改善箇所説明図

基準不適合発生箇所

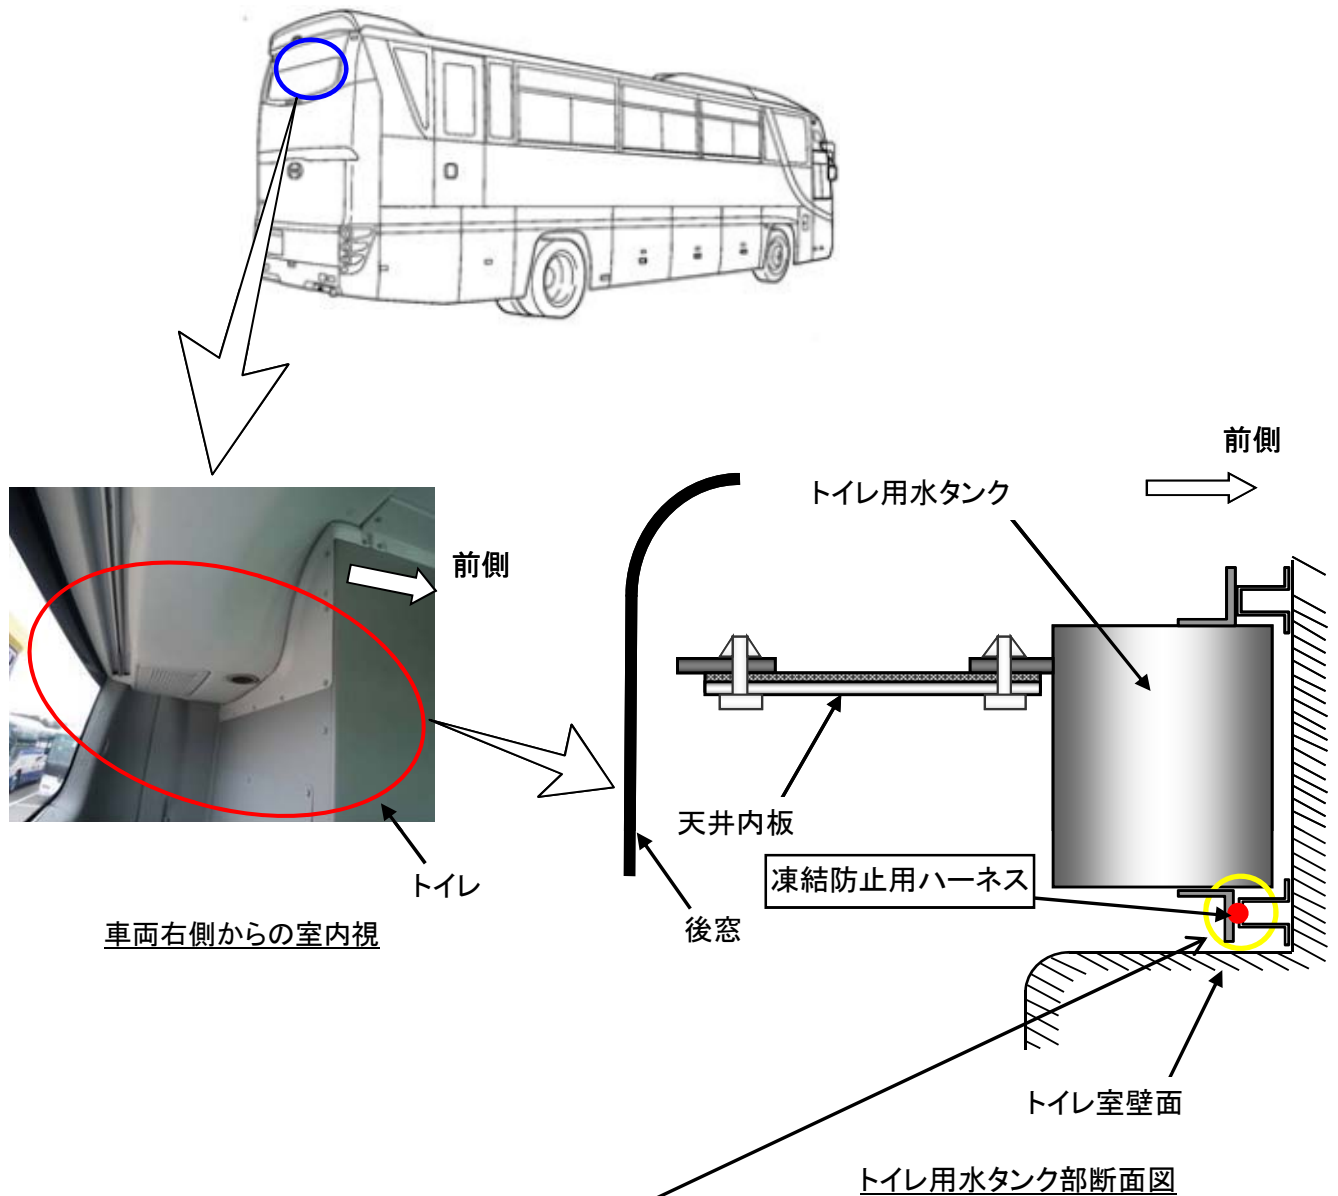
車両後部に寒冷地向け仕様のトイレを装備した大型観光バスにおいて、トイレ用水タンクの取付け作業が不適切なため、トイレ水凍結防止用ハーネスをタンク下部に挟み込んだものがある。そのため、当該ハーネスが損傷し、最悪の場合、短絡し室内天井内板が発煙するおそれがある。

全車両、当該ハーネスを点検し挟み込んでいる場合は、補修を行う。

識別 : トイレ点検蓋に白色ペイントを塗布する。
